Verslag huishoudelijke elektrische installatie op laagspanning en zeer lage spanning

Referentie: **007-20261021-06**	Datum controle: **21/10/2026**
Keurder: **007**

Eigenaar:	**Mario Marie J. Derenette**	EAN-code:	**541449206001143217**
Adres installatie:	**Hansweg 4, 3960 - Gerdingen**	Nummer teller(s):	**1sag3100149983**
		Distributienetbeheerder installatie:	**Fluvius**

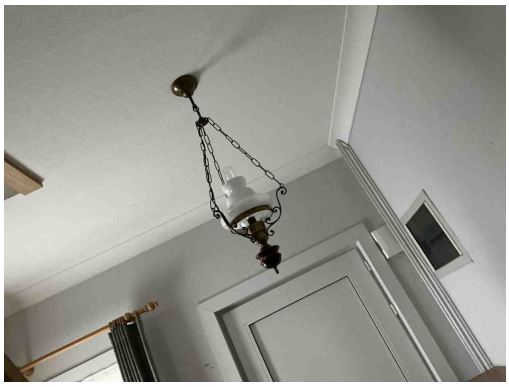
T24 - Het gebruik van elektrische machines of toestellen van klasse 0 en 0I is verboden. (Boek 1, Onderafdeling 4.2.4.3)
Opmerking: Oa hal, woonkamer

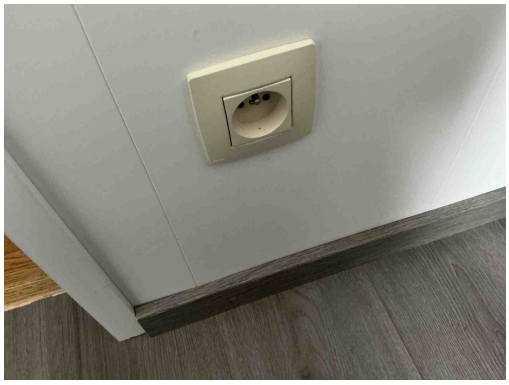
T24 - Het gebruik van elektrische machines of toestellen van klasse 0 en 0I is verboden. (Boek 1, Onderafdeling 4.2.4.3)
Opmerking: Oa hal, woonkamer

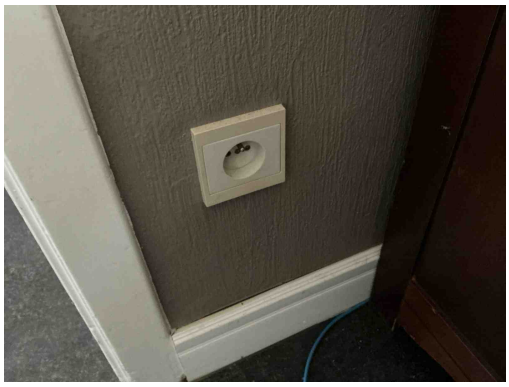
A16 - Er is geen continuïteit van de beschermingsgeleider van de contactdoos (Boek 1: 5.4.3.4).
Opmerking: Oa boven

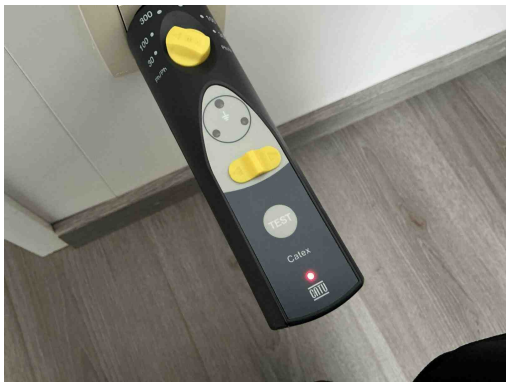
A16 - Er is geen continuïteit van de beschermingsgeleider van de contactdoos (Boek 1: 5.4.3.4).
Opmerking: Oa boven

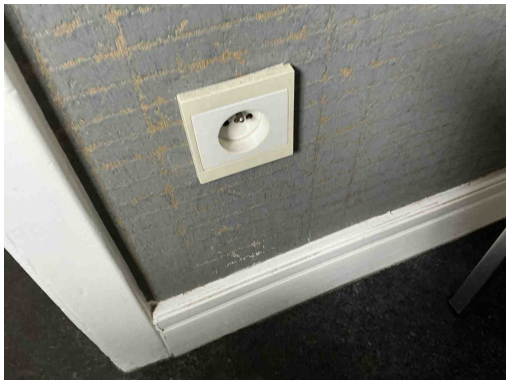
A16 - Er is geen continuïteit van de beschermingsgeleider van de contactdoos (Boek 1: 5.4.3.4).
Opmerking: Oa boven

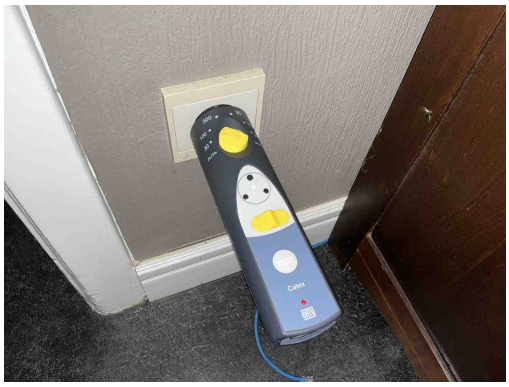
A16 - Er is geen continuïteit van de beschermingsgeleider van de contactdoos (Boek 1: 5.4.3.4).
Opmerking: Oa boven

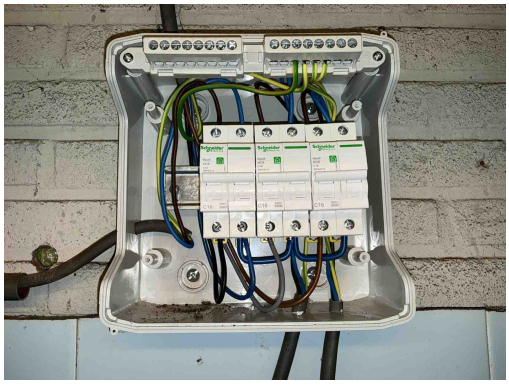
A16 - Er is geen continuïteit van de beschermingsgeleider van de contactdoos (Boek 1: 5.4.3.4).
Opmerking: Oa boven

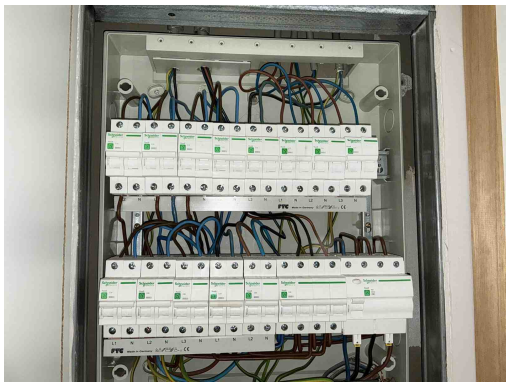
T21a - Het elektrisch materieel is niet geplaatst volgens de voorschriften van de fabrikant/ regels van goed vakmanschap. (Boek 1: 1.4.1.3) Oa ophangvijzen elektrisch verdeelbord niet afgedekt. Zie klasse II toestel.

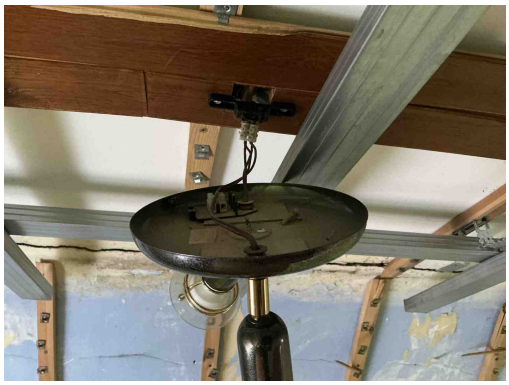
T21a - Het elektrisch materieel is niet geplaatst volgens de voorschriften van de fabrikant/ regels van goed vakmanschap. (Boek 1: 1.4.1.3) Oa ophangvijzen elektrisch verdeelbord niet afgedekt. Zie klasse II toestel.
